大飯原発・高浜原発（第2期分）の乾式貯蔵施設の審査に関する質問書

乾式キャスクの発熱量は、高浜（第1期分）より高くなるため
乾式キャスクの周囲温度などは判定基準を満たさないのではないか

2025年9月12日 美浜の会

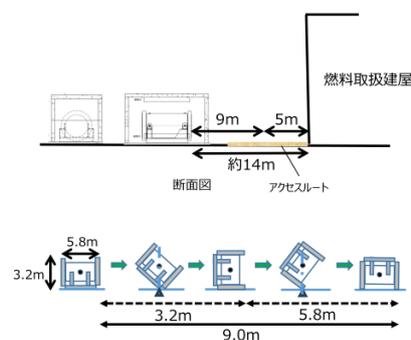
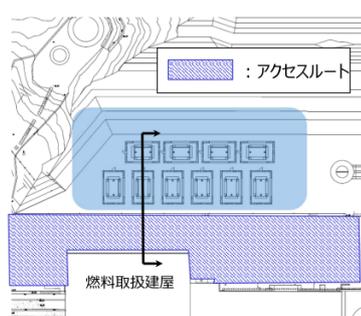
関電は、小浜市における過去の最高気温観測日（2022年8月1日）の1時間ごとの温度データを用いて、最高温度は37.8℃、33℃以上の継続時間は10時間だったとして乾式キャスクへの影響はないと評価している。しかし、この1時間毎の測定データに基づいても、外気温37.8℃で排気温度は約44.8℃となり、判定基準のほぼ上限に達している。実際には、この日の最高気温は39.1℃を記録しており、一時的とはいえ判定基準を超えることになる。キャスクの型式認証が要求する評価条件を満たしていないことになる。

（1-1）気温が38℃を越えれば、乾式キャスクの周囲温度は判定基準（型式の要求基準）の45℃を超える可能性があり、基準を満たしていないのではないか。
